Referencia Olympus: FY27-901-F Nuevo diseño de cubierta distal de un solo uso MAJ-2315

NOTA DE SEGURIDAD URGENTE

Asunto: Cubierta distal de un solo uso

Fig. 7 - Nuevo diseño de la cubierta distal y elemento de acoplamiento blanco utilizado para colocar la cubierta distal en el endoscopio.

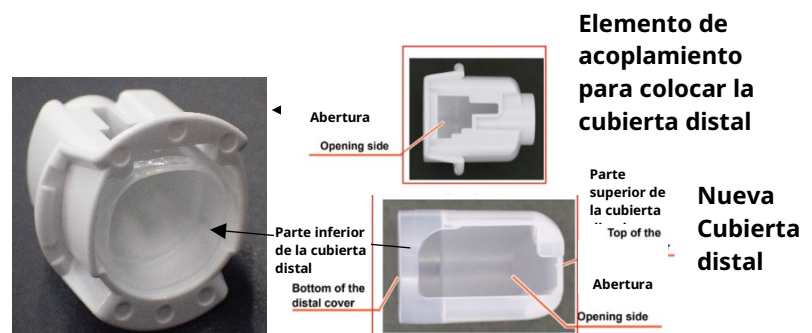
Para abordar este problema, Olympus ha desarrollado una nueva versión de la cubierta distal (MAJ-2315), que incluye un nuevo elemento de acoplamiento para ayudar a mitigar el riesgo de una fijación incorrecta de la cubierta distal con el endoscopia.

Imágenes que muestran el nuevo diseño en comparación con el anterior:

Todas las versiones anteriores de este producto deberán devolverse a Olympus y deberá utilizarse la nueva versión.

Extracto de las IFU donde se muestra la fijación correcta de la nueva cubierta distal

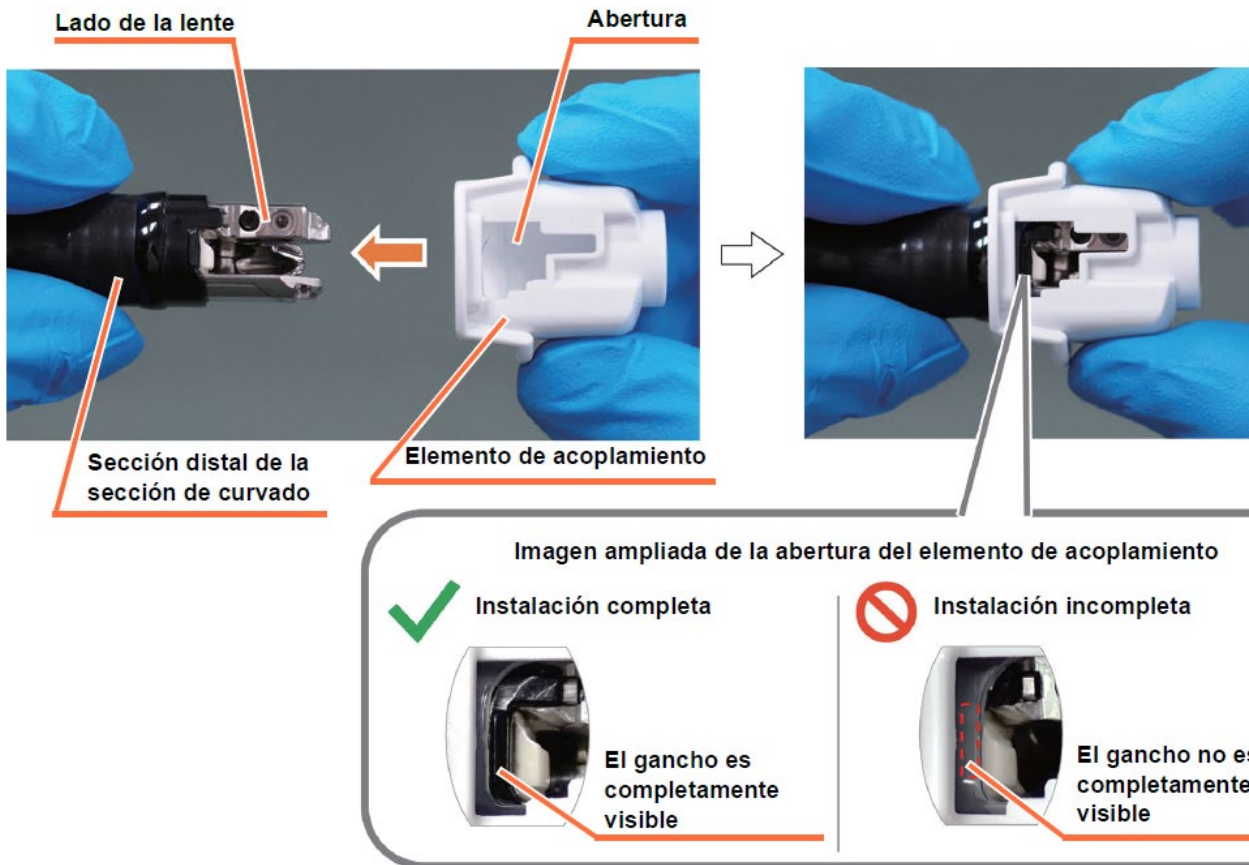
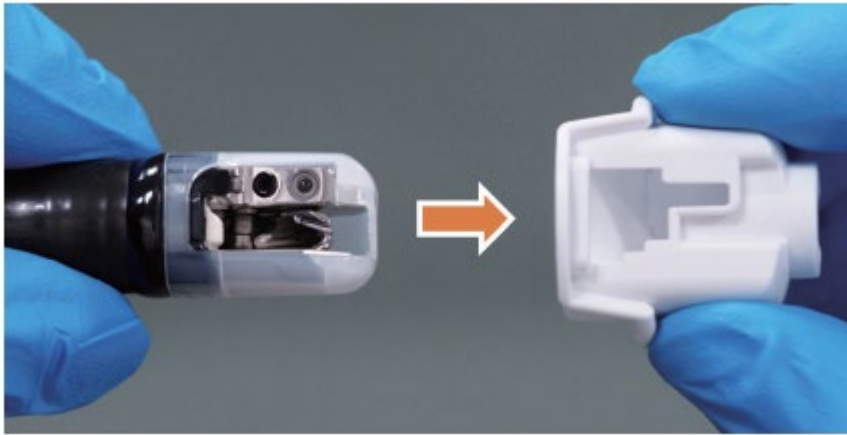
3. Sujete con cuidado la parte distal de la sección de curvado y el elemento de acoplamiento con la otra mano. Alinee la abertura del elemento de acoplamiento con el lado de la lente del extremo distal del endoscopio y empuje el elemento de acoplamiento a través de la abertura hasta que el gancho quede completamente visible.

4. Sujete y tire del elemento de acoplamiento alejándolo del endoscopio para retirarlo del extremo distal del endoscopio.

Nota: Si el elemento de acoplamiento no se presiona lo suficiente, la cubierta distal no quedará fijada al extremo distal del endoscopio y permanecerá alojada dentro del elemento de acoplamiento. Si la cubierta distal no puede fijarse correctamente, sustitúyala por una nueva.

Consulte las IFU para ver instrucciones detalladas sobre cómo fijar la cubierta distal y retirar el elemento de acoplamiento.
